# 改善箇所説明図

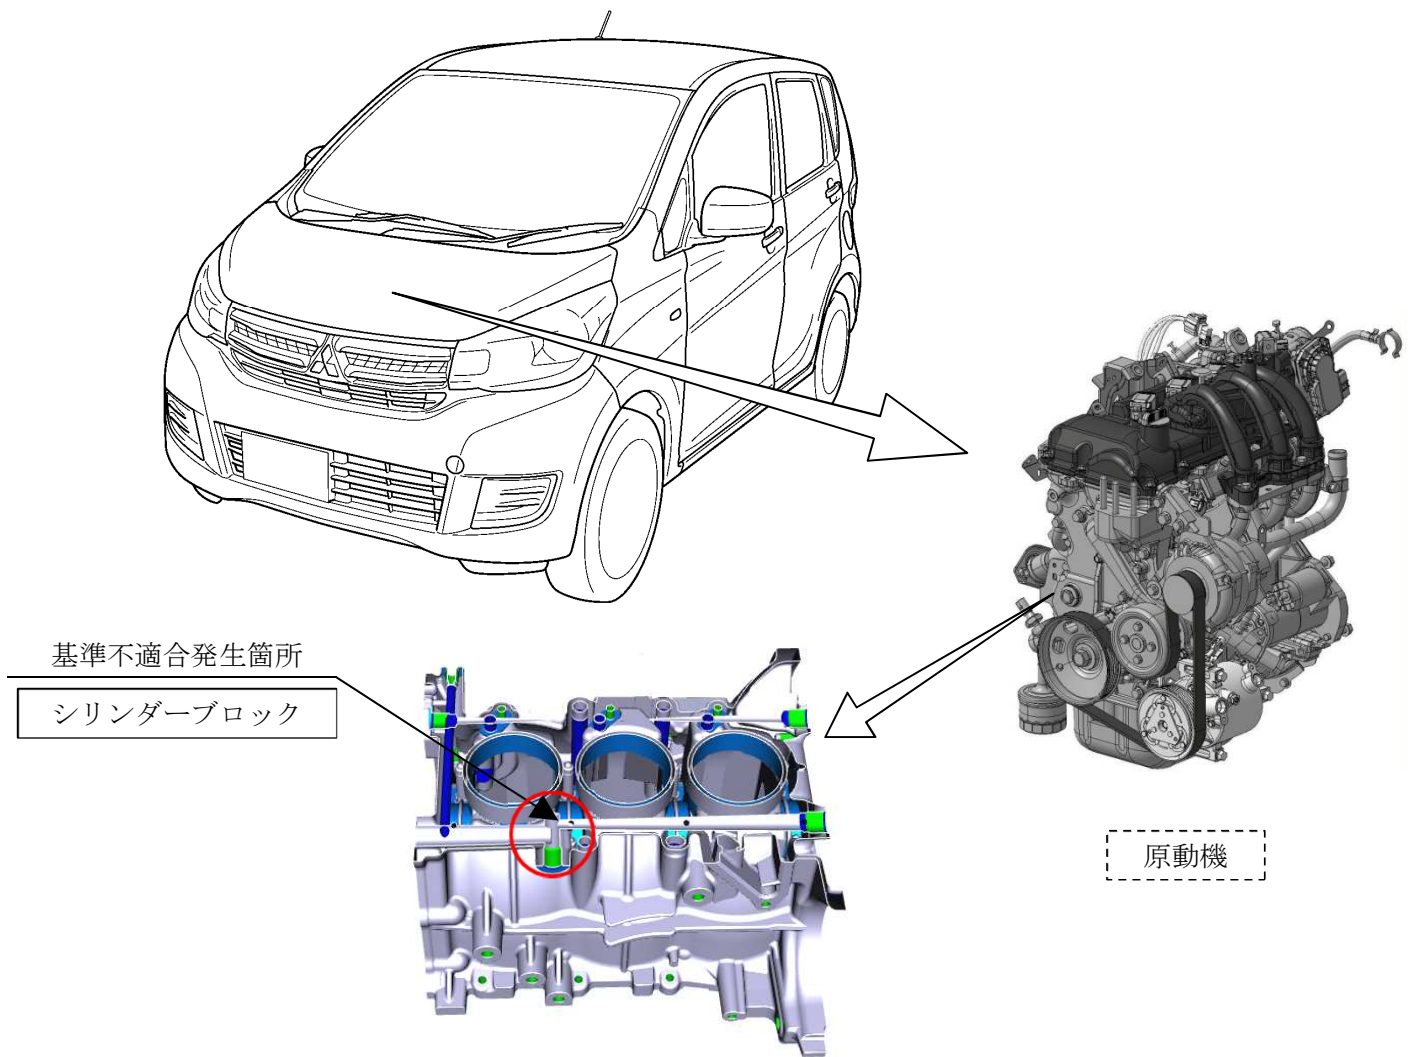
原動機のシリンダーブロックにおいて、鋳造型の中子はずれたまま鋳造されたため、オイル通路が完全に貫通していないものがある。そのため、オイル供給不足によりクランクシャフトのジャーナルメタルが焼き付き、異音が発生し、最悪の場合、原動機が焼き付くおそれがある。

シリンダーブロックの製造ロットを確認のうえ、該当するものは、オイル通路の貫通状態を確認し、未貫通または一部閉塞している場合は原動機を良品と交換する。
